## Compte rendu

### Bureau de la Commission Locale de l'Eau du SAGE Baie de Lannion

Le 12 février 2021, le Bureau de la CLE du SAGE Baie de Lannion s'est réuni en visioconférence.

**Avis du Bureau de la CLE  
Rectification des inventaires « zones humides »  
Avis n°B\_2021-02**

## Trébeurden BV Runigou

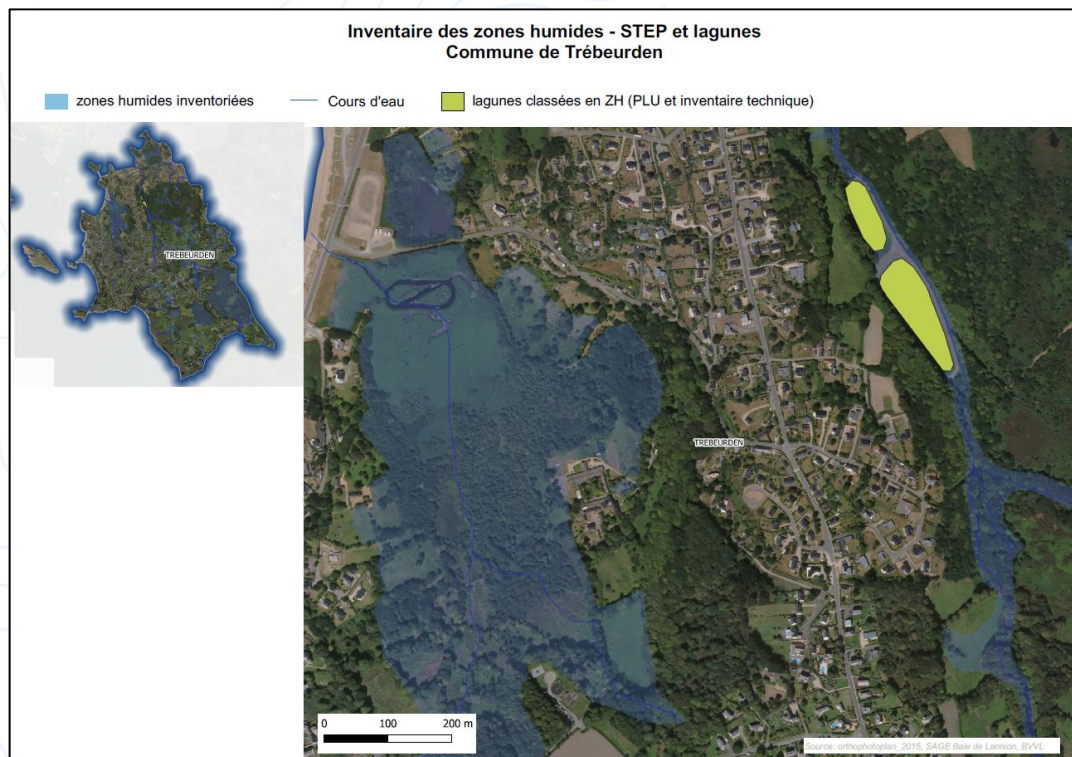
Les lagunes vont être réutilisées en bassin de stockage afin de réguler le débit de la future STEP rejeté vers le cours d'eau.

**Lagunes  
Pleumeur-Bodou  
BV Kerhuel**

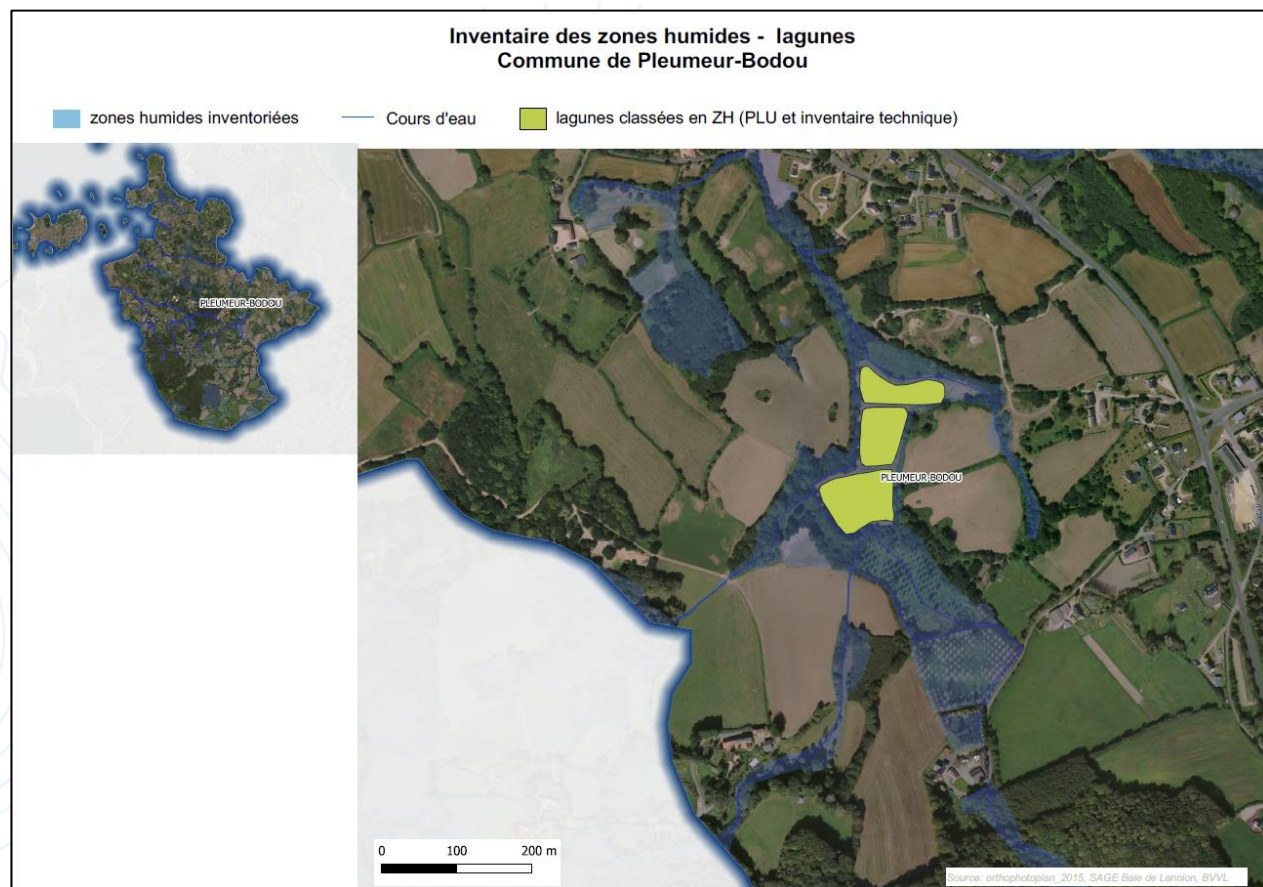
Projet : construction d'une nouvelle station d'épuration de type boues activées sur une parcelle voisine des lagunes et réhabilitation des anciennes lagunes en prairies humides

Gestion pérenne des zones humides restaurées, suivi pendant 5 ans

**Lagunes (STEP bourg)  
Trédrez-Locquémeau  
BV Coat Tredrez**

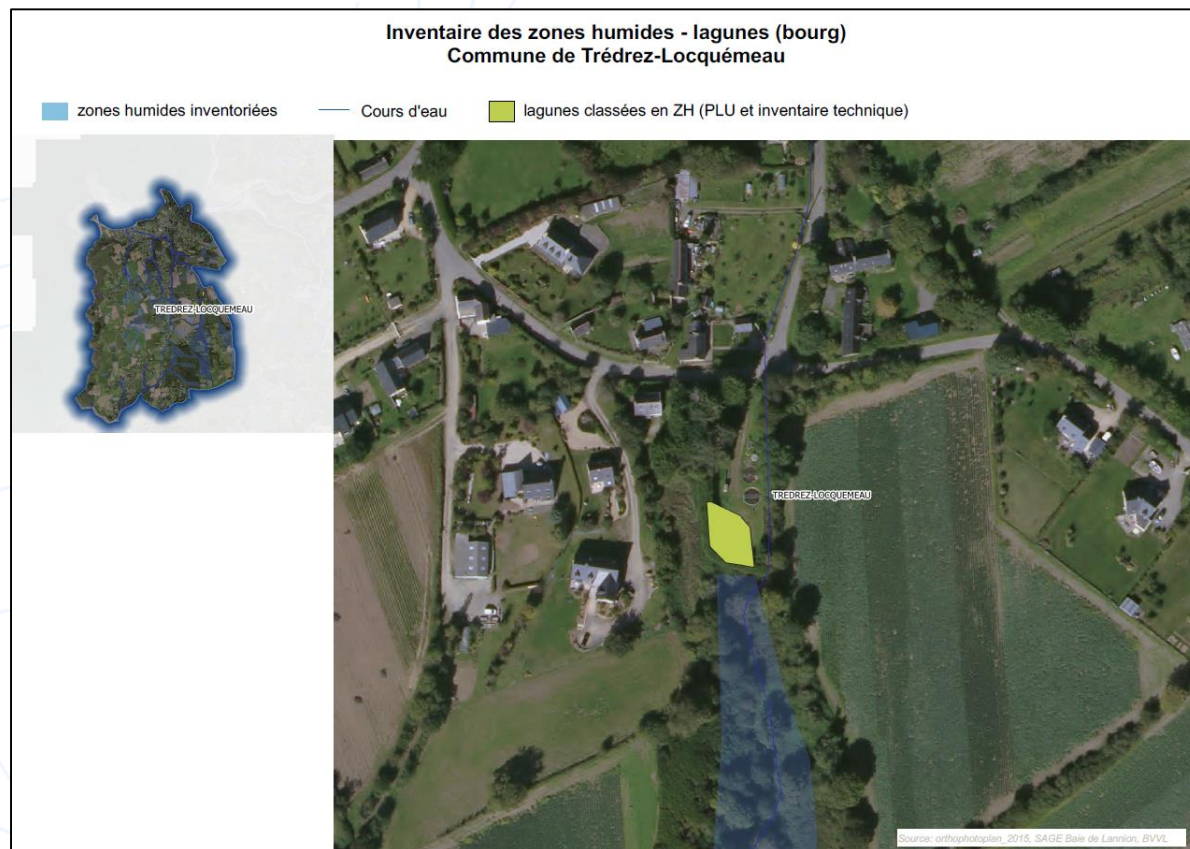
Construction d'un poste de relèvement à la place de la station actuelle de Trédrez bourg classé en NE au PLU de Trédrez-Locquémeau

Travaux sur la lagune => remblaiement après travaux pour des questions de sécurité

## Lagunes Plestin-les-Grèves BV Dourmeur

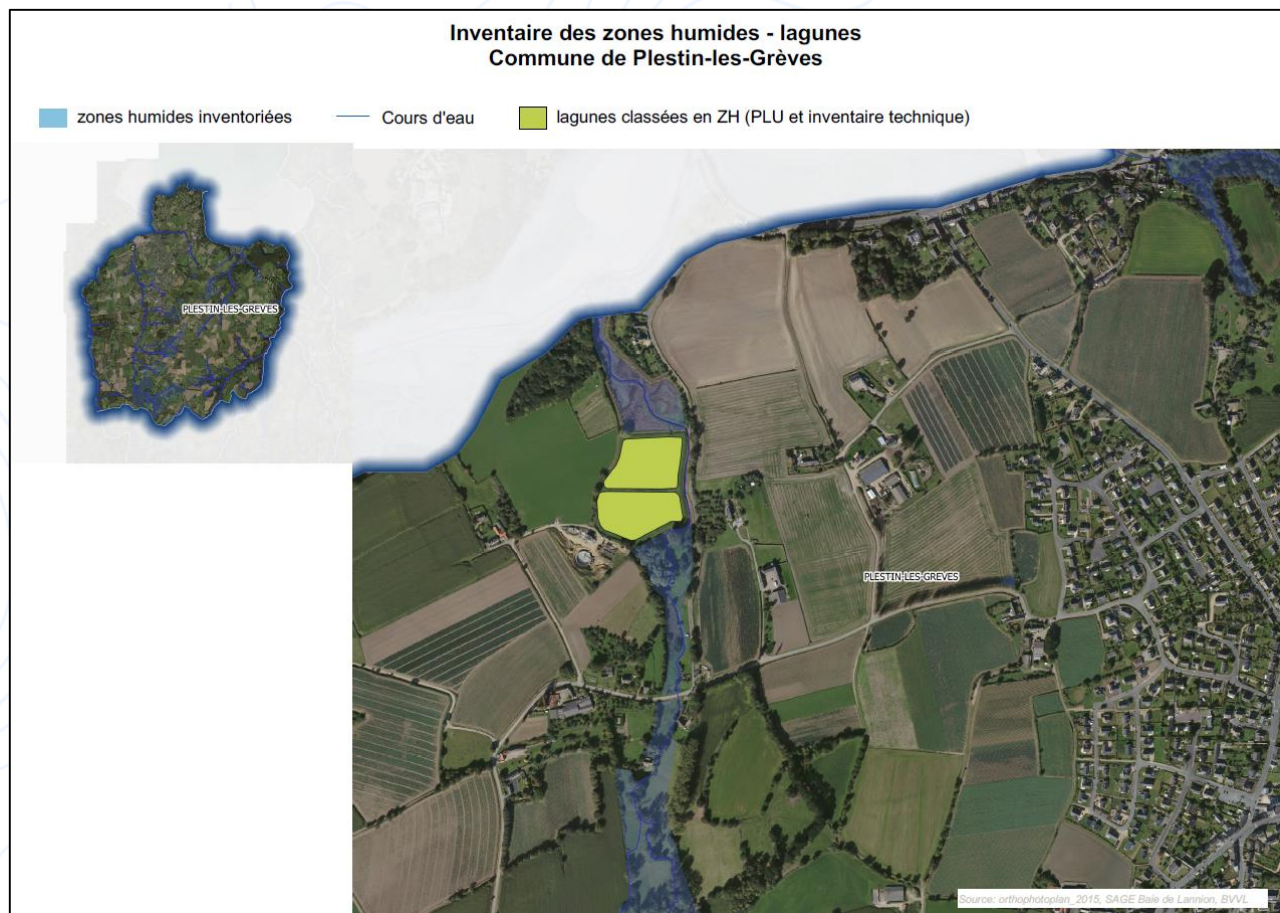
Le curage n'a pas pu avoir lieu en 2020 à cause de la réglementation Covid.

Mais il est prévu de supprimer le rejet dans la lagune en raison d'une dégradation du rejet.

Pas de projet de restauration en zones humides prévu

**Lagunes  
Tonquédec  
BV Léguer**

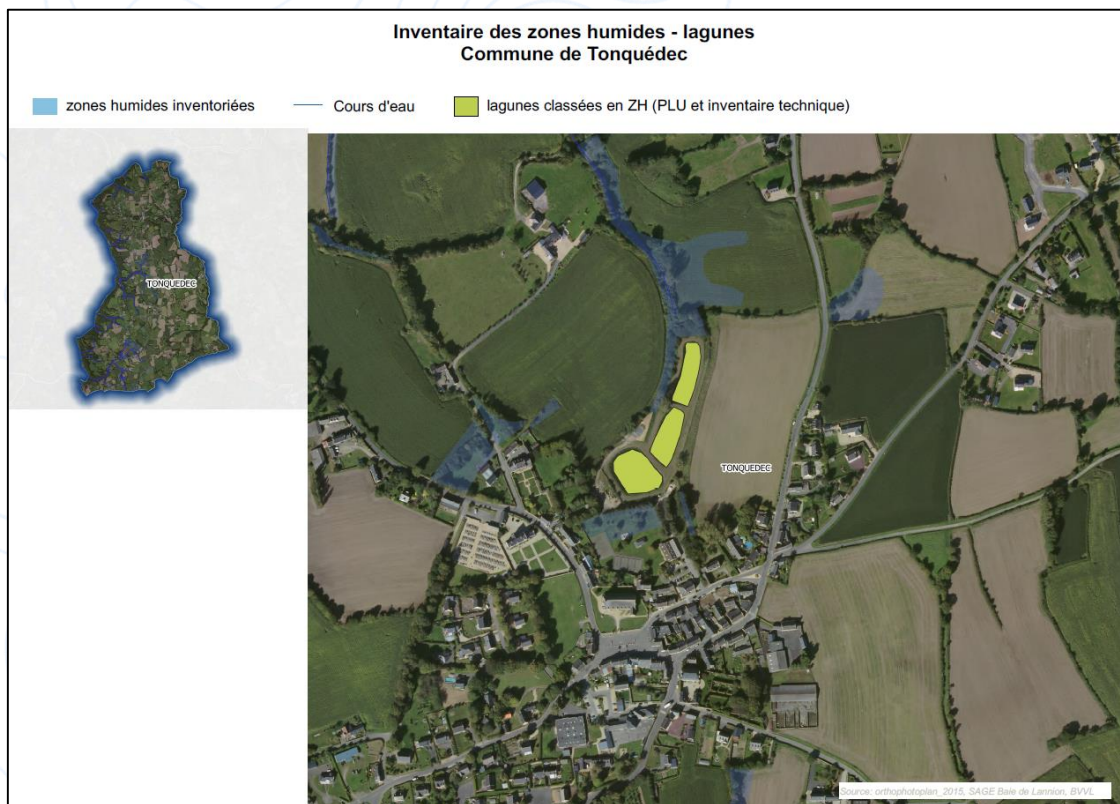
Pas de projet pour l'instant mais études en cours en raison de leur insuffisance de traitement

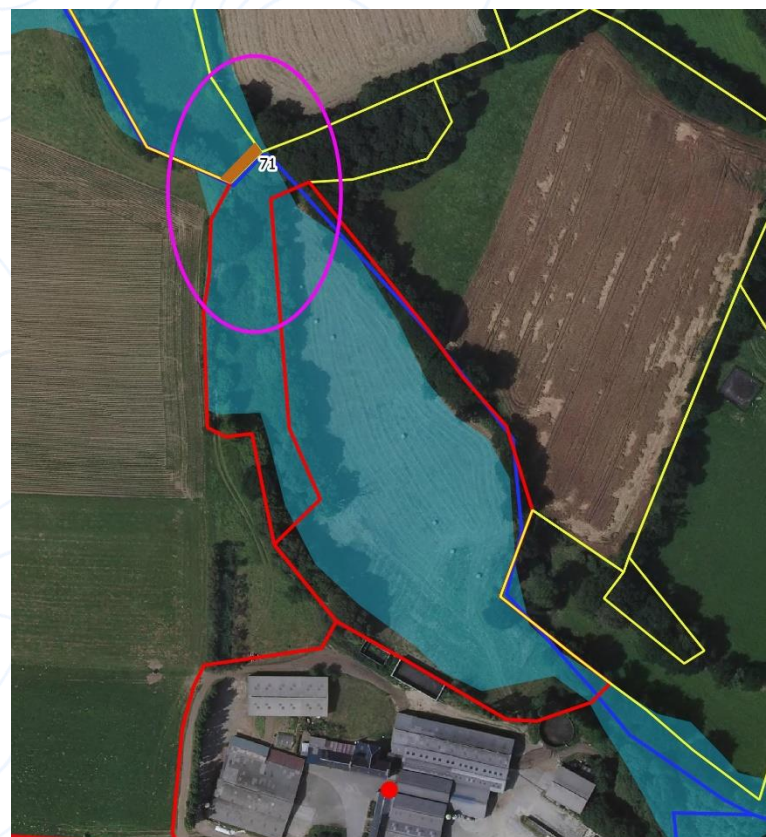
Acquisition de nouvelles parcelles

Faciliter le pâturage

Gain de temps pour l'agriculteur

Figure 33 : Reprise de la limite réelle de la zone humide en fonction du remblai (Biosferem)

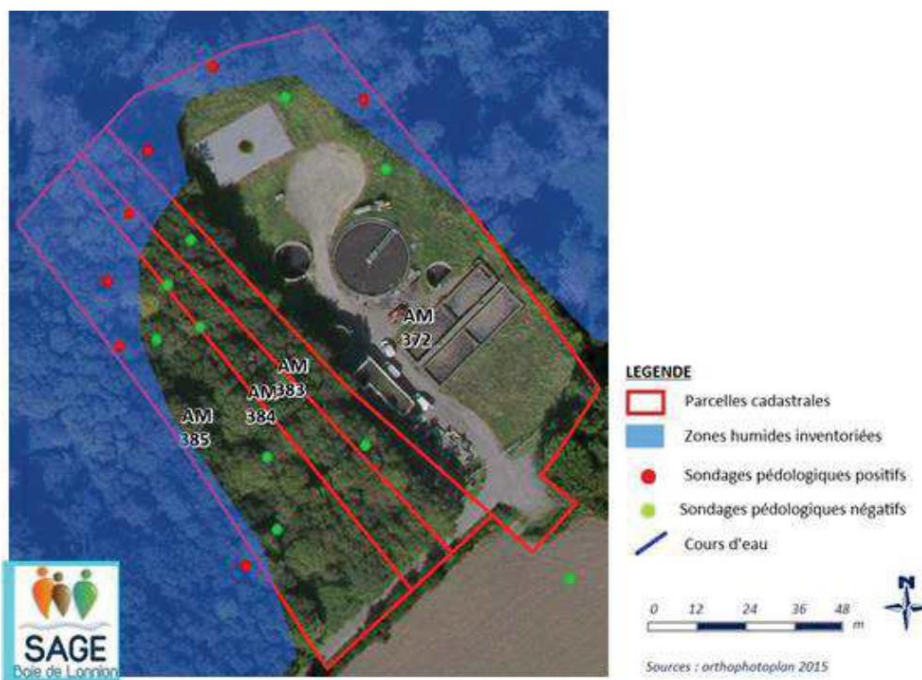
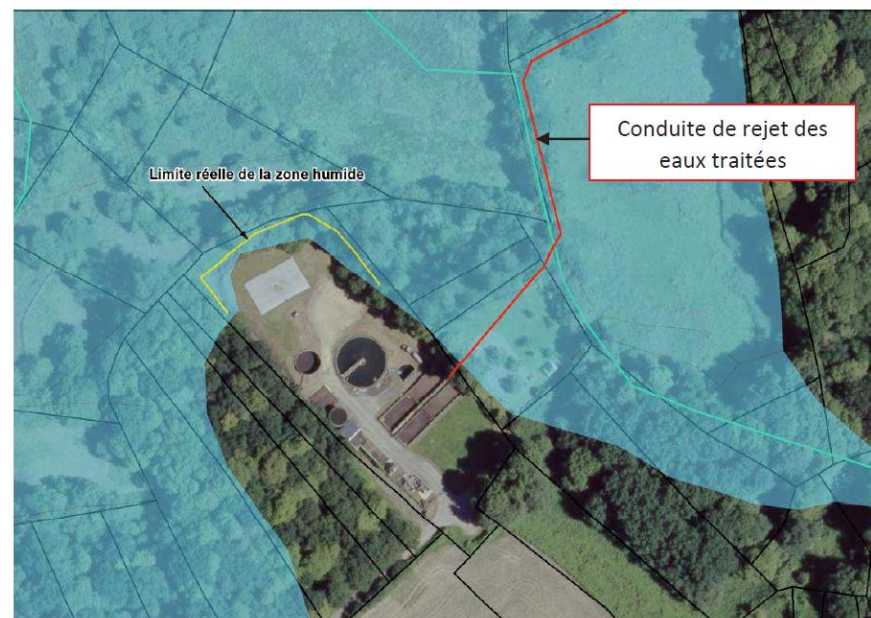
Analyse réalisée au printemps 2020 est venue en préciser les contours et il s'avère que l'inventaire initial comporte une petite imprécision, puisqu'il classe en zone humide une partie du remblai, qui par définition n'est pas humide.

La **nouvelle conduite de transfert des effluents** vers les lagunes existantes passera en **zone humide** et le bassin de stockage/tampon des eaux traitées avant rejet sera localisé sur le site des lagunes.
